PARC EOLIEN DE CHARNIZAY NORD

Réponse à l'avis de la Mission Régionale d'Autorité Environnementale

Pétitionnaire - SAS PARC EOLIEN DE CHARNIZAY NORD

Juillet 2022 - Version 1

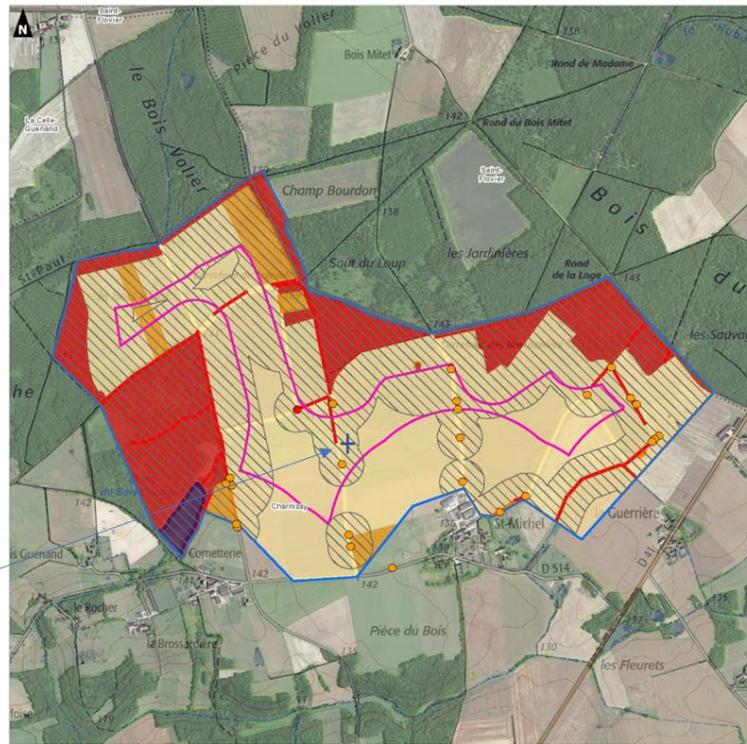
Néanmoins l'implantation de l'enregistreur n'est pas la plus propice à une bonne identification des enjeux puisque éloigné des zones à enjeux où seront positionnées les éoliennes E1 et E2. De plus l'étude ne comporte pas de prospection de gîtes, l'inventaire se fondant uniquement sur la bibliographie existante dans un rayon de 20 km autour du projet. Sur la base des éléments collectés, les enjeux pour ce groupe sont qualifiés de faibles à très forts selon les secteurs ou habitats.

L'autorité environnementale recommande de compléter l'état initial en ce qui concerne les chiroptères par :

- la réalisation d'écoutes au sein même des zones d'implantation des éoliennes ;
- un inventaire de terrain des gîtes.

L’emplacement du mât de mesure a été choisi en début de projet, afin de représenter au mieux les conditions de vent du site, ainsi que l’activité chiroptérologique en altitude de l’ensemble de la Zone d’Implantation Potentielle (ZIP).

Le mât de mesure a été positionné à 85 m d’une haie arbustive et à 280 m du boisement le plus proche. Le mât de mesure avait bien été positionné au centre de la zone d’implantation potentielle afin de représenter au mieux l’ensemble du secteur étudié.

Le projet a été dessiné de telle manière, que tous les mâts des éoliennes sont éloignés à plus de 200 m de l’élément boisé structurant le plus proche.

En ce sens, la position du mât de mesure est en capacité de représenter fidèlement les conditions d’utilisation du site par les chiroptères.

Figure 1. Nombre de contacts enregistrés à 75 m en mât de mesure en période de parturition et transit automnal (du 16 mai au 12 novembre)

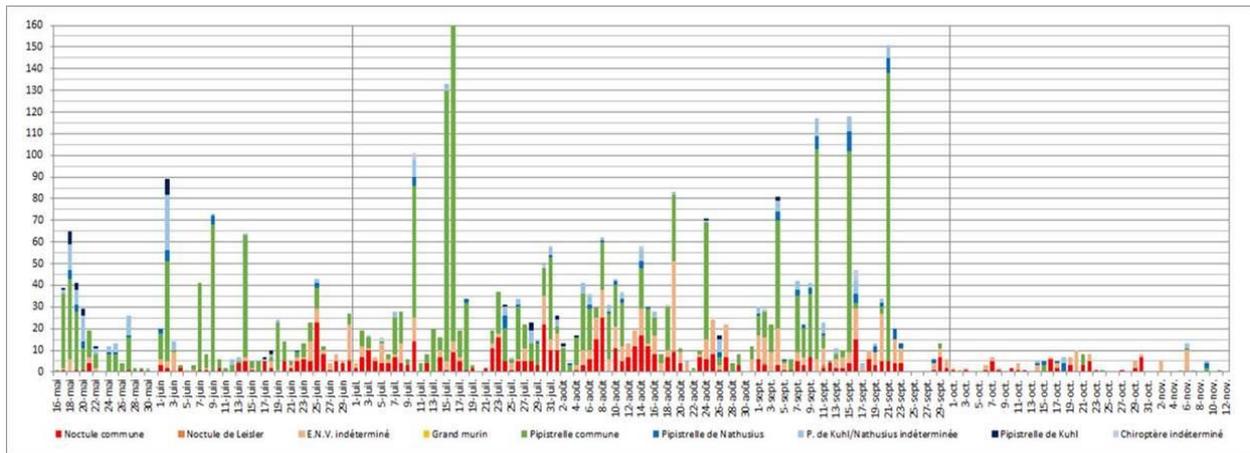
L'autorité environnementale recommande de :

- reconsidérer le positionnement des éoliennes de manière à toutes les éloigner d'au moins 200 m des lisières ;
- revoir le bridage de façon à couvrir au moins 90 % de l'activité entre juillet et septembre, période la plus sensible pour les espèces de haut vol, en particulier au vu des choix d'implantation des éoliennes dans des secteurs sensibles de la ZIP.

Conformément aux recommandations de l'autorité environnementale, les paramètres de bridage seront réhaussés. Ces derniers ont été recalculés afin de couvrir au minimum 80 % de l'activité chiroptérologique du 1^{er} mars au 12 novembre avec une augmentation de la couverture à 90% du 1^{er} juillet au 30 septembre.

Nouveau plan de bridage - les modifications proposées apparaissent en rouge ici :

Période sensible : du 1^{er} juillet au 30 septembre (préserve 90% de l'activité sur cette période)

Arrêt des machines lorsque les conditions suivantes sont réunies :

- o Avancement de la nuit* est entre **-7 et 96%**
- o Température supérieure à 11°C
- o Vitesse de vent inférieure à **7,40 m/s**
